ОТГОВОР

На „Отворено писмо на инж. Светлана Николчева”

Техническо експертно становище по част „Конструктивна“ за обект: „Производствено хале на завод за сглобяване на електронни управления за автомобилни климатични системи – I етап“, с. Гурмазово, общ. Божурище, обл. Софийска.

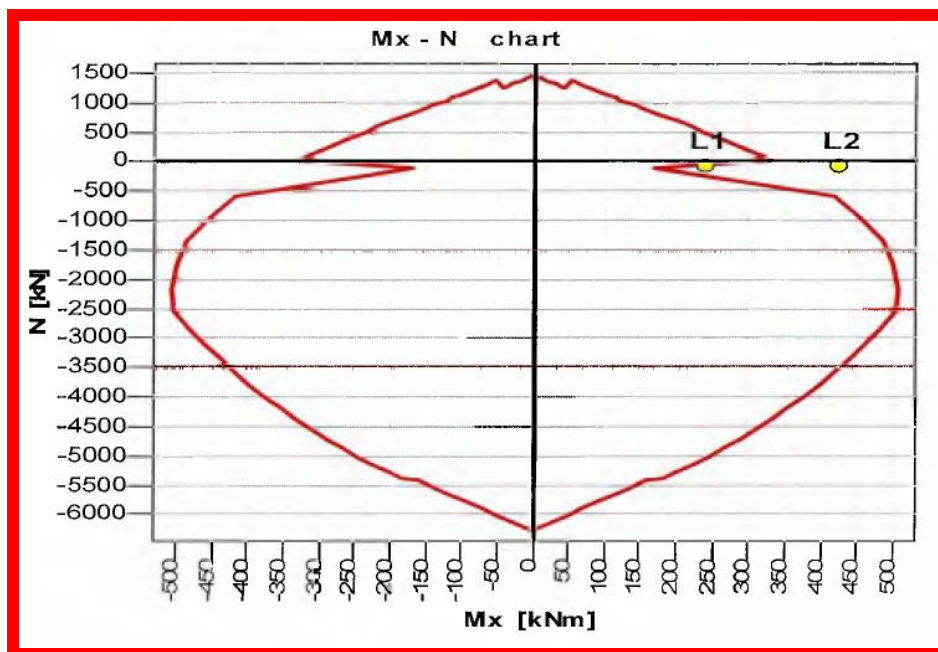
8. При оразмеряването на колоната, са проверени две товарни състояния L1 и L2, за които е получена отрицателна оценка за носимоспособност:

GaLa Reinforcement® PROFESSIONAL		Version 4.1 © 2002 www.alashki.com	
Results: Legend			
Np, Mp - Maximal permissible loads			
Ratio = Applied load / Maximal permissible load			
Load	Np [kN]	Mxp [kNm]	Ratio Permissible
L1	-76.40		
L2	-50.92	245.67	1.728 No

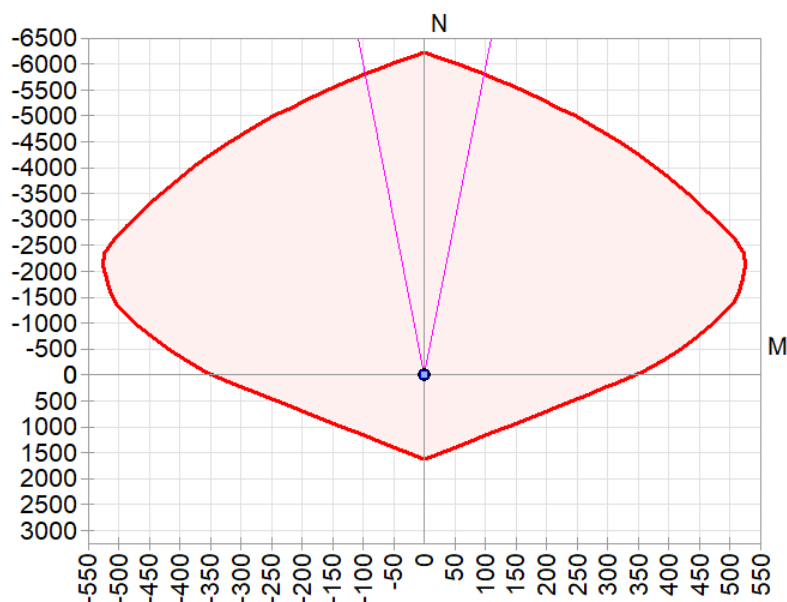
На следващата страница е разпечатана и съответната крива на носимоспособност за сечението (интеракционна диаграма), с нанесени двете състояния. За положителна оценка е необходимо точките L1 и L2 да попадат вътре в затворената крива:

Поради **изчислителна грешка в алгоритъма** на програмата обаче, са се получили резки скокове в кривата (която иначе е гладка), точно в зоната на натоварванията. Това е довело и до **погрешния резултат** по-горе за оценка на носимоспособността на колоната. Правилната диаграма трябва да изглежда така:
